**Anhang zum Bericht der 13. Sitzung der kantonsrätlichen  
Kommission für Hochbauten vom 30. September 2013**

**Neubau Labor- und Verwaltungsgebäude für das AVS in  
Steinhausen**

Zug, 27. November 2013

Baudirektion

### Variante 1

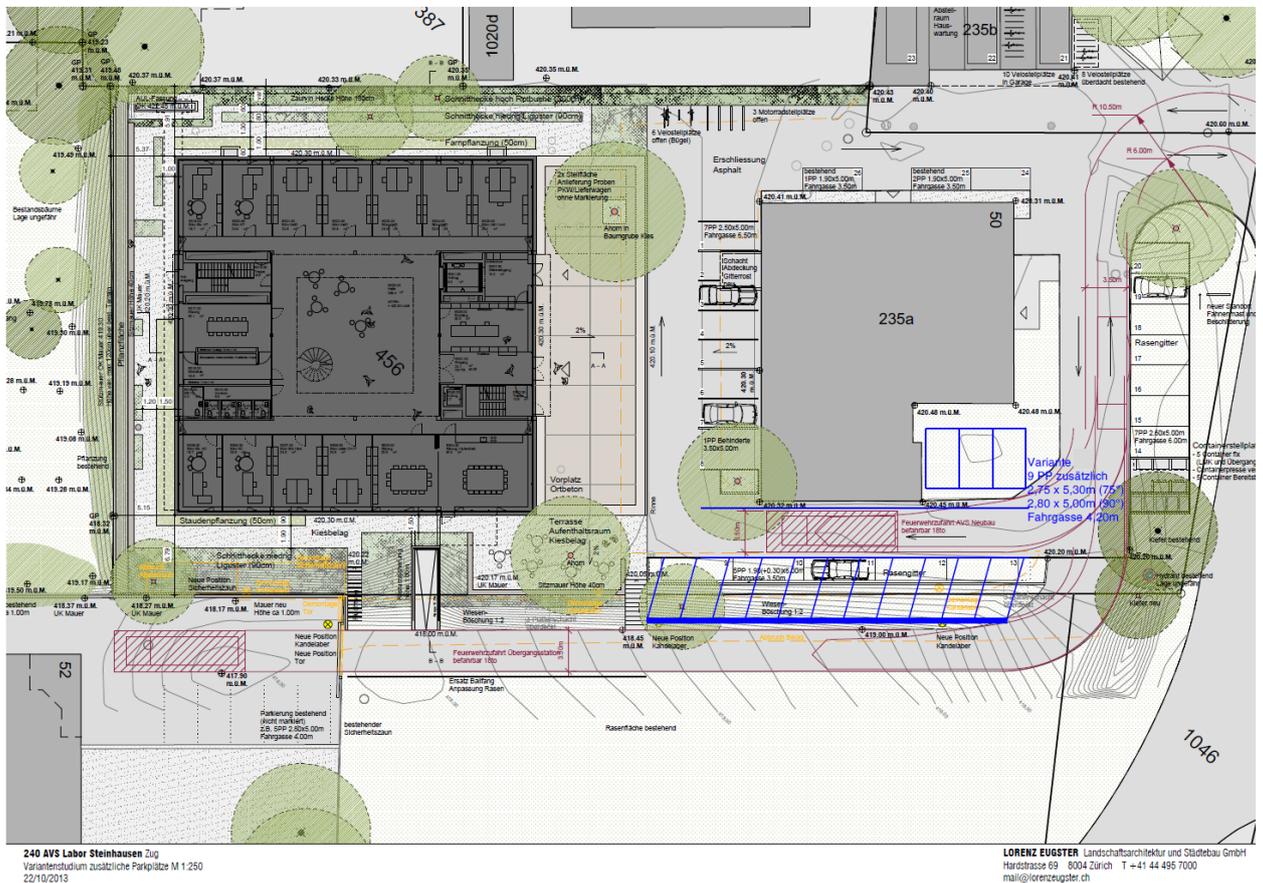
Es soll aufgezeigt werden, wie und wo auf dem Areal circa 10 zusätzliche Parkplätze geschaffen werden können. Der Vorschlag ist kostenmässig zu beziffern (Kostenrahmen).

- 9 zusätzliche PP durch Schrägparkierung anstatt Längsparkierung und zusätzlichen PP beim jetzigen Labor
- Aufwändige und kostenintensive Lösung (Stützmauer), Manövrieren beim Ausparkieren unübersichtlich.
- Kostenrahmen: Zusatzkosten ca. CHF 60'000.00 (komplett inkl. Honorare und MwSt.)

Zurzeit besteht kein Handlungsbedarf, zusätzliche Parkplätze können jederzeit erstellt werden.

### Zusätzliche Parkplätze im Bereich Sportplatz Durchgangsstation

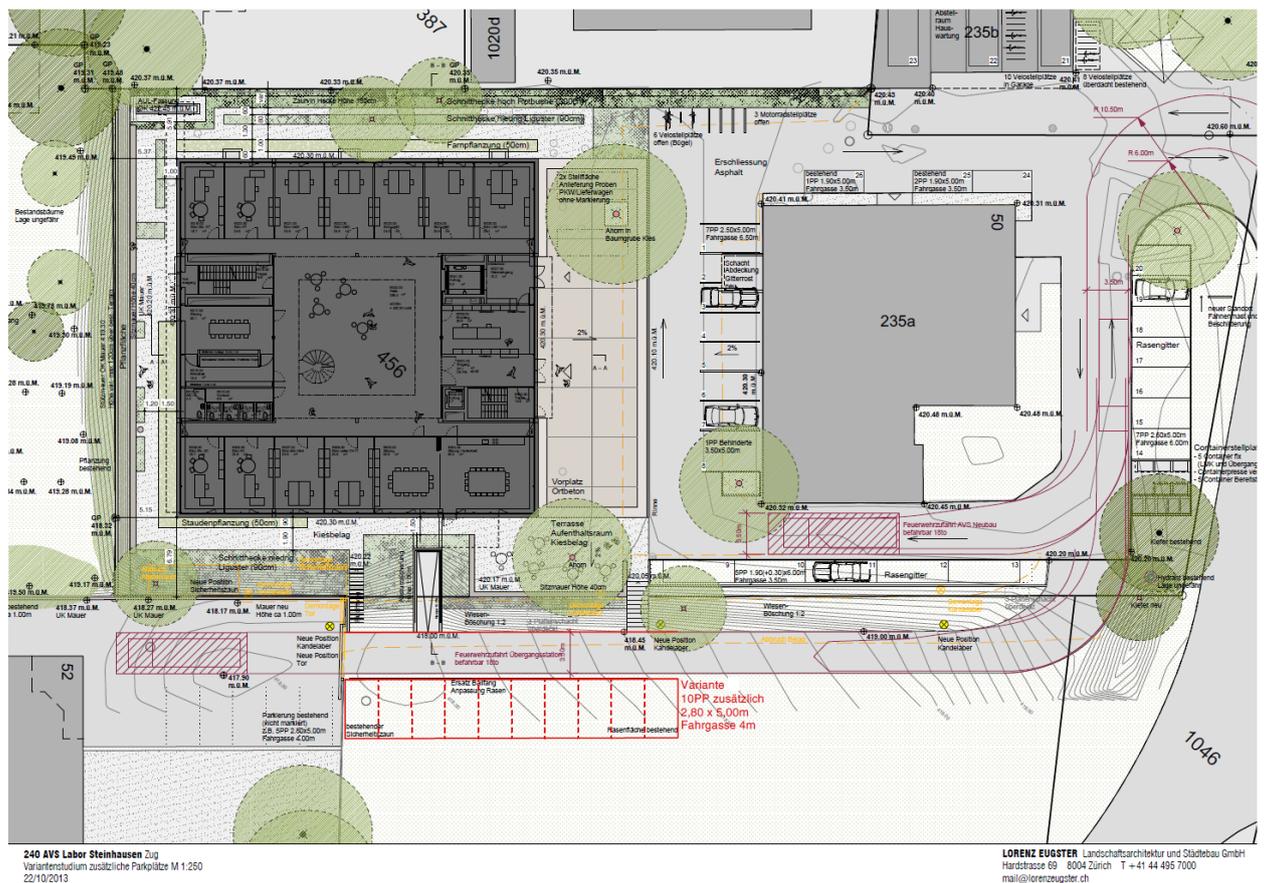
10 zusätzliche PP im Bereich Sportplatz / Spielwiese Übergangsstation.

- Verkleinerung Spielwiese Übergangsstation
- Vorschlag: Parkplätze als Schotterrassen mit Foundation einbauen.
- Kostenrahmen: Zusatzkosten ca. CHF 20'000.00 (komplett inkl. Honorare und MwSt.)

## 2. Überprüfung: Grösse des Warenliftes

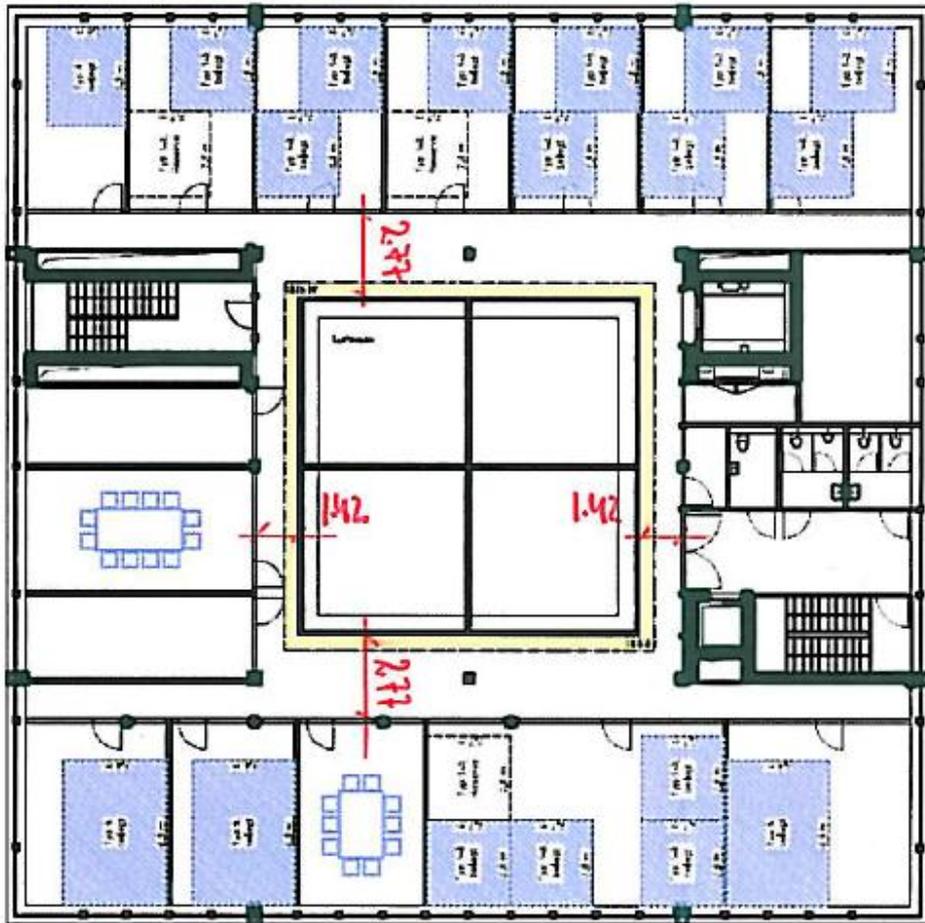
Die Grösse des Warenliftes wurde in der Planungsphase intensiv mit dem Laborberater diskutiert. In der Projektierungsphase wurde entschieden, die Grösse des Lifts gegenüber der ursprünglichen Empfehlung des Laborberaters (3.00m x 2.50m) zu reduzieren. Die Liftgrösse von 2.70m x 1.50m wurde übereinstimmend als sinnvoll und angemessen betrachtet für die betriebliche Nutzung und zukünftige Revisionen im Labor.

Die beiliegende Darstellung zeigt, dass im Laborgeschooss 1.OG ein übergrosses Gerät mit den exemplarischen Abmessungen von 2.20m x 1.00m ohne weiteres aus dem Lift ausgefahren werden kann. In der Kabine bleiben neben und hinter dem Gerät jeweils knapp 50cm für die begleitenden Personen. Dargestellt ist, wie eine Europalette (1.20m x 0.80m) vom Warenlift in den Gang verschoben werden kann.

Die jetzt geplante Liftgrösse wird so belassen.
